<b>Titel der Unterlage:</b> Stellungnahme zum 5. Zwischenbericht des NLF8: Schaffung bzw. Reaktivierung von Störungen durch den Bergbau auf der Grube Konrad, Archiv-Nr. 100056	<b>Seite:</b> I.
	<b>Stand:</b> 25.06.87

**STELLUNGNAHME**  
=====

**Betr.:** Schaffung bzw. Reaktivierung von Störungen durch den Bergbau auf der Grube Konrad

**Bez.:** Fachgespräch Konrad vom 14. - 16.01.1987; 5. Zwischenbericht des NlFB (Archiv-Nr. 100056)

## 2.1 Südöstlicher Teilbereich des Senkungstrogens (Abb. 1)

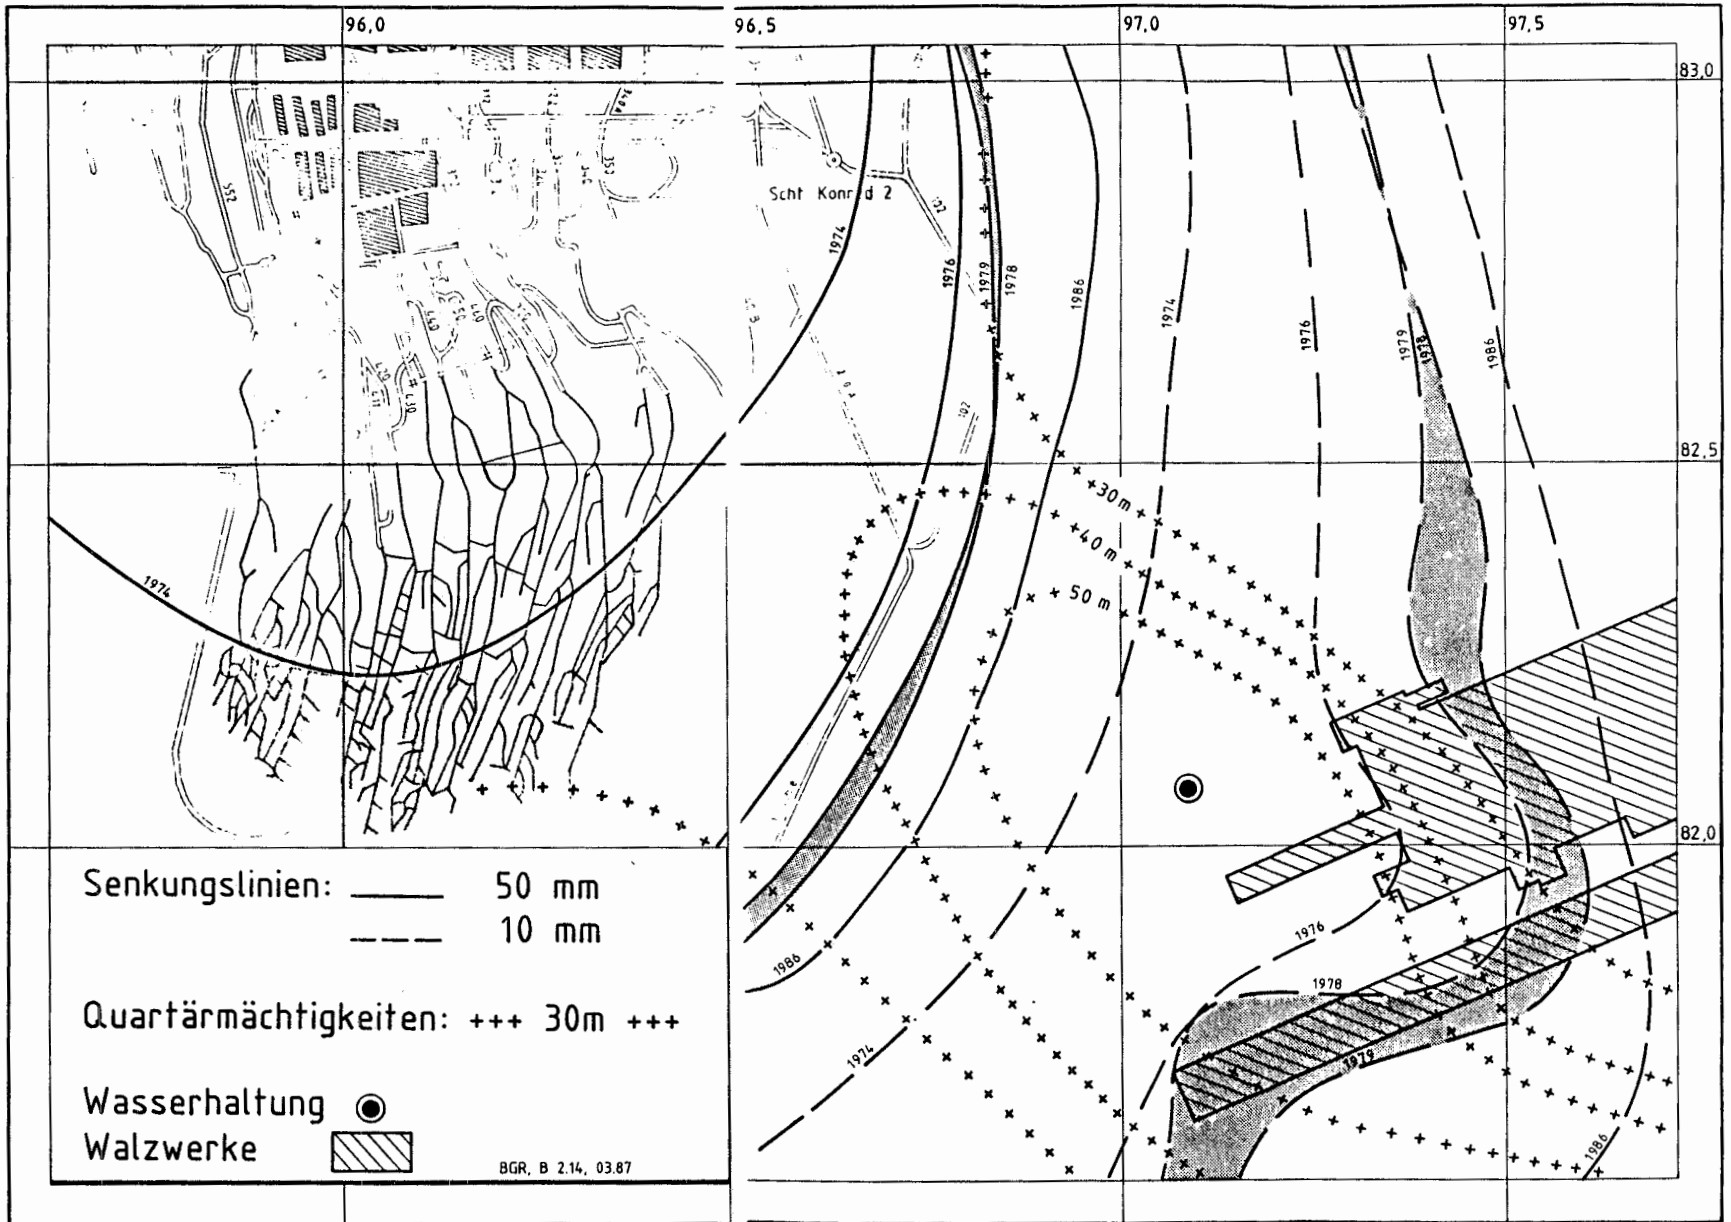
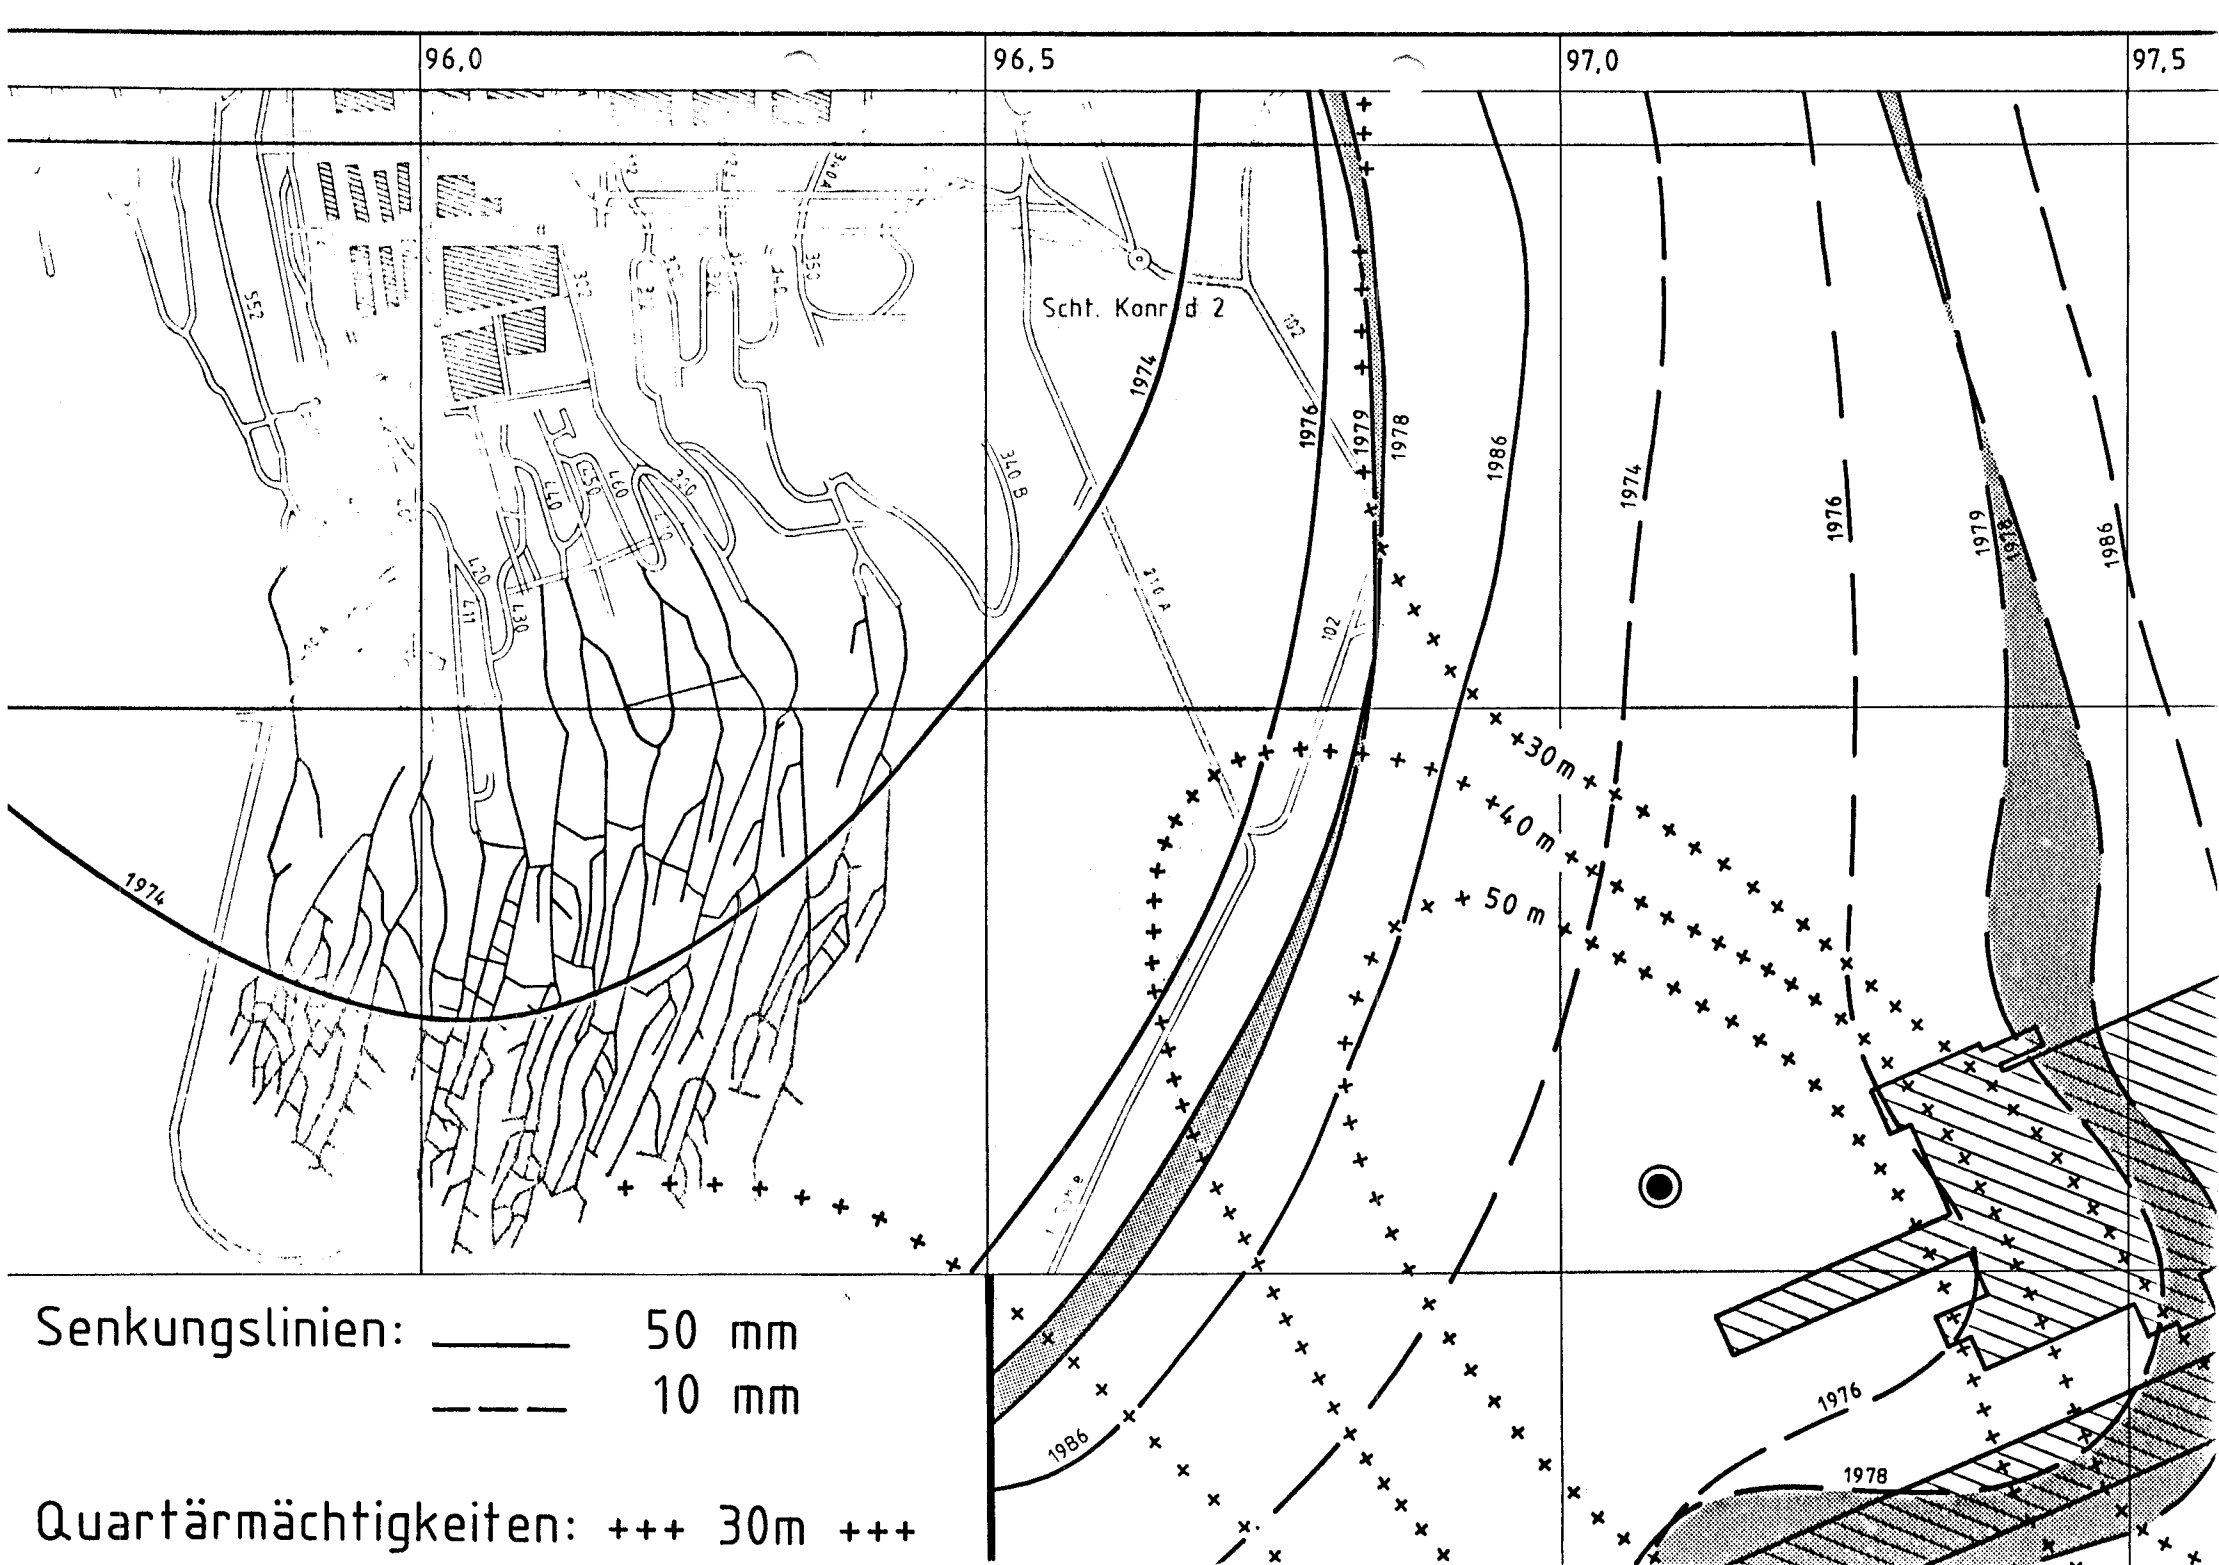
Seit den Nivellementmessungen von 1976 bildete sich im SE-Bereich des Senkungstrogens zwischen ca. R = 35 97,0 und 35 98,0 sowie um H = 57 82,0 eine nach Osten gerichtete Ausbeulung des Senkungstrogens aus. Diese streicht mit ca. 115°. Die Entwicklung ist mit Schwankungen und z. T. rückläufigen Bewegungen speziell in den Jahren 1980 bis 1982 zu verfolgen. In diese Struktur fallen weitere zu betrachtende Gegebenheiten:

- a) Die Ausbuchtung reicht auf das Gelände der Walzwerke II und III der Stahlwerke Peine-Salzgitter AG. Dort treten starke dynamische Erschütterungen auf, die den Effekt von Rüttlern haben.

- b) Geologisch reicht eine quartäre Rinne mit Quartärmächtigkeiten von über 50 m in diesen Bereich hinein. Sie streicht mit ca. 140<sup>9</sup> und enthält nach den in dieser Rinne stehenden Bohrungen überwiegend Sand und Kies, daneben treten auch tonige und humose Schluffe auf.
- c) Ca. 150 - 200 m westlich des Walzwerkes III liegt ein Brunnen mit Wasserhaltung, der eine Grundwasserabsenkung von ca. 8 m verursacht. Eine quantitative Abschätzung der Beeinflussung der Geländeabsenkung ist schwierig, sie kann aber z. B. aufgrund der geänderten Grundwasserfließbedingungen nicht ausgeschlossen werden.

Während für 1974 noch keine Auswirkungen auf die Senkungen ersichtlich sind, obwohl sie bereits den tieferen Bereich der Quartärrinne erfaßt haben, setzen die Ausbuchtungen in dem Augenblick ein, als die Setzungen 1976 das Walzwerkgelände erreichten. Dies läßt darauf schließen, daß durch die dynamischen Belastungen der quartäre Untergrund verdichtet wurde und dies besonders in den mächtigeren Bereichen der Lockersedimente. Dieser Vorgang mag zudem dadurch unterstützt werden, daß an der Senkungstrogschulter Zerrungen vorhanden sind, die zusätzlichen, verdichtbaren Hohlraum schaffen. Dies Phänomen ist aus der Bergbauschadenskunde bekannt.

Die Zusammentragung aller uns möglich erscheinenden Faktoren für die Entstehung der Ausbuchtung im SE'-Bereich der Senkungsmulde macht eine belegbare tektonische Ursache unwahrscheinlich. Die technischen Anlagen auf dem Gelände der Stahlwerke Peine-Salzgitter AG in Zusammenarbeit mit der petrographischen Ausbildung des Untergrundes geben eine zwangslosere Erklärung für die Anomalie des Senkungstroges.
